Modulo per la presentazione delle osservazioni per i piani/programmi/progetti sottoposti a procedimenti di valutazione ambientale di competenza statale

ID: Codice procedura (ID_VIP/ID_MATTM):10844

Impianto per la produzione di energia elettrica da fonte eolica, costituito da 6 aerogeneratori della potenza complessiva di 37,2 MW, un sistema di accumulo da 25 MW e relative opere connesse in località "Rempillo" nel comune di Pitigliano (GR).

Analisi degli Impianti Eolici Esistenti e in Progetto

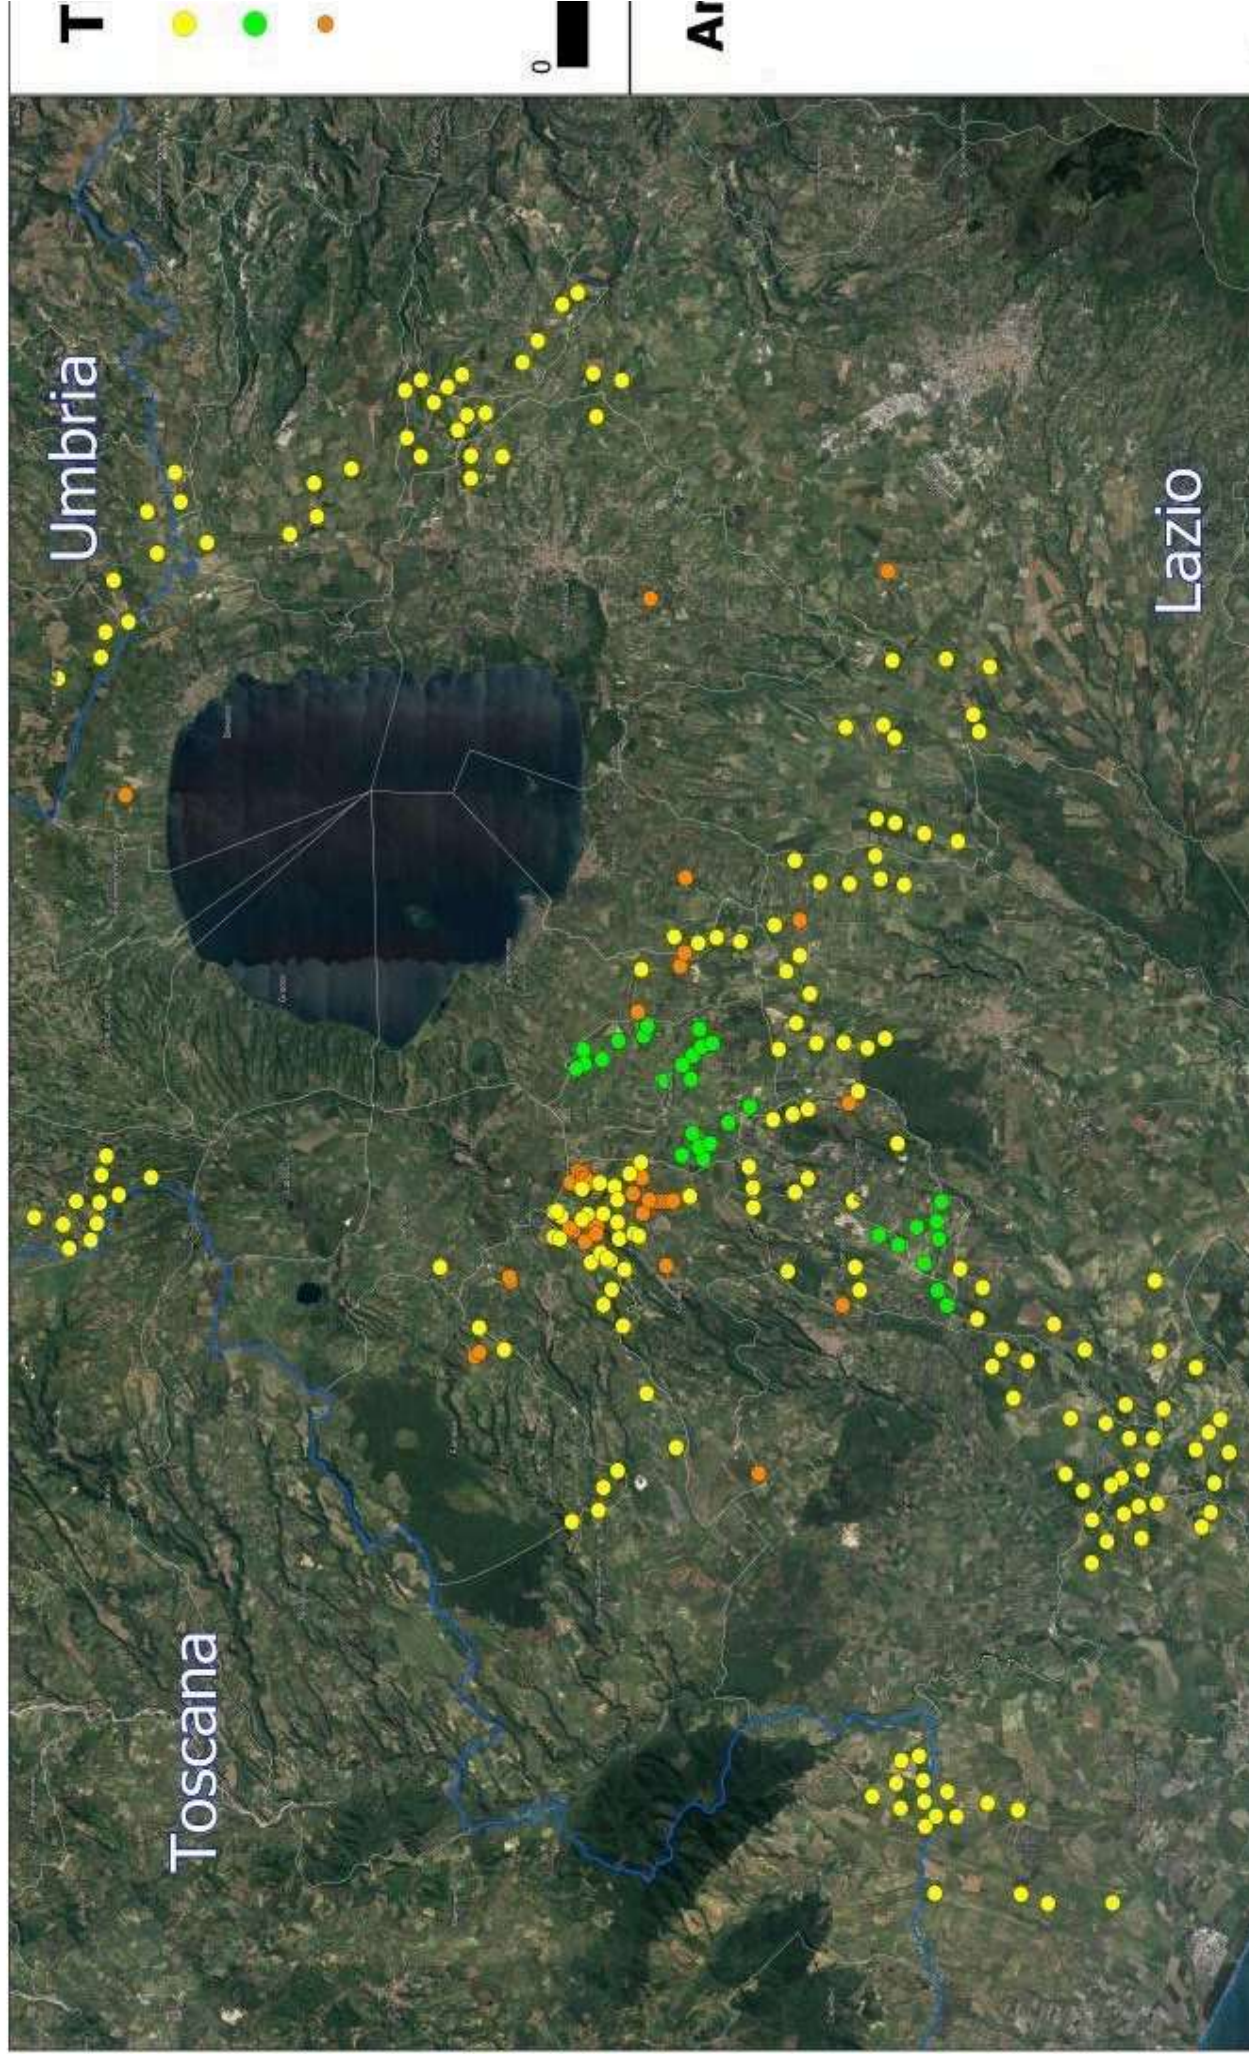
Inoltre, la zona in cui insisterebbe l'impianto eolico industriale Rempillo è compresa nelle fasce di rispetto di 3 km di diversi beni archeologici tutelati dalla parte II del Codice dei Beni Culturali (vedi

Allegato, immagine n. 3). Inoltre le pale P04 e P05 ricadono all'interno di un'area archeologica che la Proponente vorrebbe cancellare per il semplice fatto che non è riportata nel documento regionale ma nel documento provinciale come meglio dettagliato nell'Osservazione n. 5. Alla luce di quanto documentato appare chiaro quindi che la collocazione dell'impianto non ha tenuto conto alcuno dei vincoli dell'area nella quale è stato progettato e l'inserimento dell'impianto eolico nel paesaggio e sul territorio non è corretto (Allegato IV delle Linee guida nazionali di cui al D.M dello Sviluppo economico del 10.09.2010).

Analisi di Intervisibilità Cumulativa delle Pali

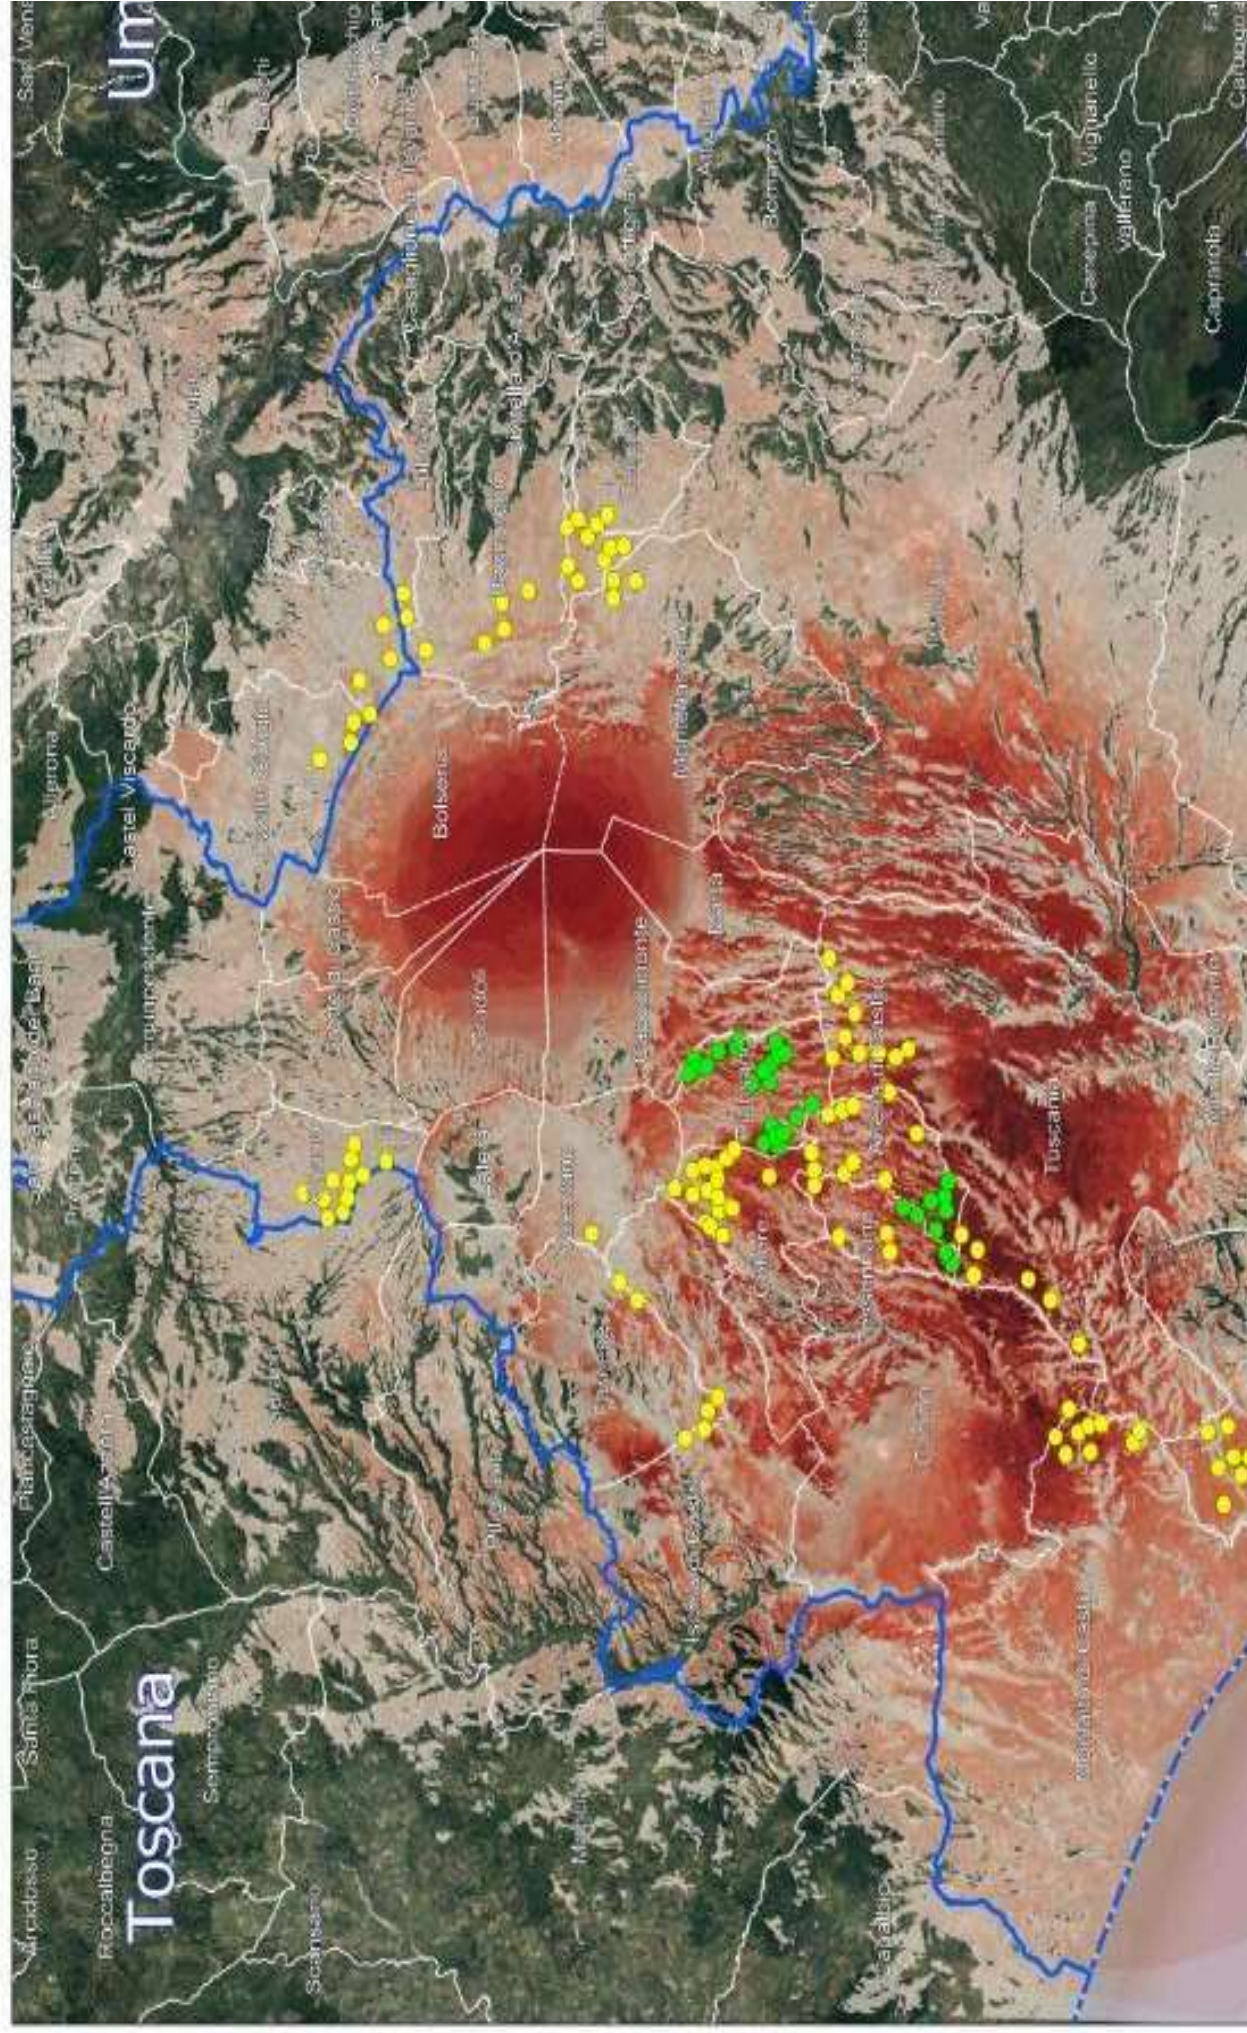
nn. 1 e 2 e crea anche degli impatti negativi anche sui beni naturalistici come verrà dettagliato nell'Osservazione n. 4. Inoltre andrebbe a sommarsi al già enorme cumulo di impianti eolici e fotovoltaici e geotermici che già creano una elevata criticità ambientale nella provincia di Viterbo e interferiscono anche con il territorio toscano come si può vedere dalle immagini nn. 4 e 5 dell'Allegato n. 1.
